改善箇所説明図

基準不適合発生箇所

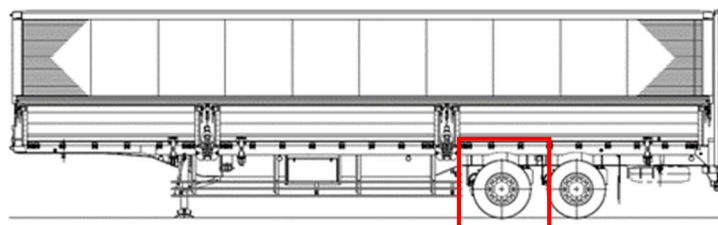
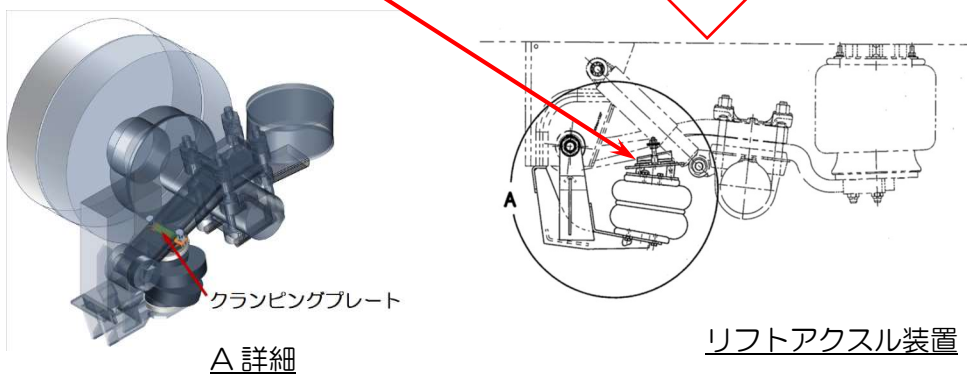
不適合内容

リフトアクスル機能付きトレーラにおいて、リフト装置のリフト用エアスプリングを固定しているクランピングプレートが強度不足により折損し、リフト装置の部品が脱落する恐れがある。

改善措置の内容

全車両に対し、クランピングプレートを強化型に交換する。
